Techninių eismo reguliavimo priemonių schema Nr. 2024-07-17/2  
1 PRAŠYMAS PAPILDOMAI SVARSTYTA  
Vilniaus r. sav., Nemėžio sen., Skaidiškių k., Sodų g. (Nr. VL7183)

Situacijos schema.

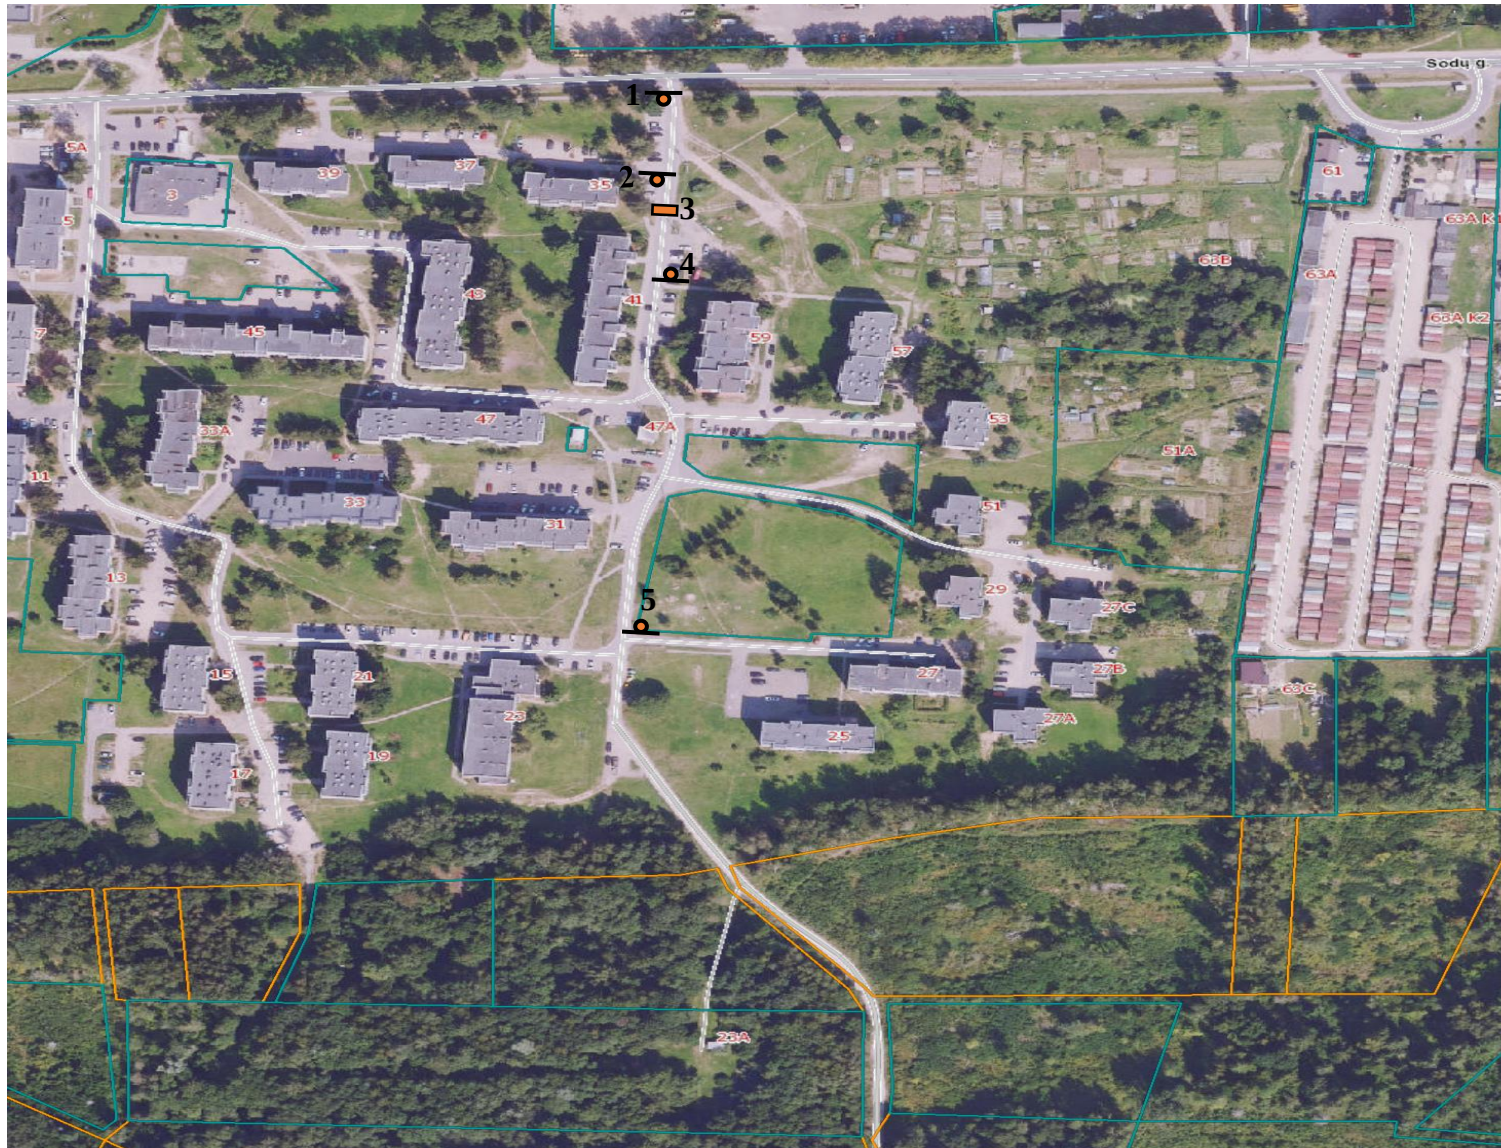
Taške 3 – greitį mažinantis kalnelis (trapezinės formos) su horizontaliuoju ženkliniu Nr. 1.25. ir signaliniais stulpeliais Nr. 2.4. (4 vnt.) turi būti pakeistas į apskritiminės formos kalnelį su horizontaliuoju ženkliniu Nr. 1.25. ir signaliniais stulpeliais Nr. 2.4. (2 vnt.).
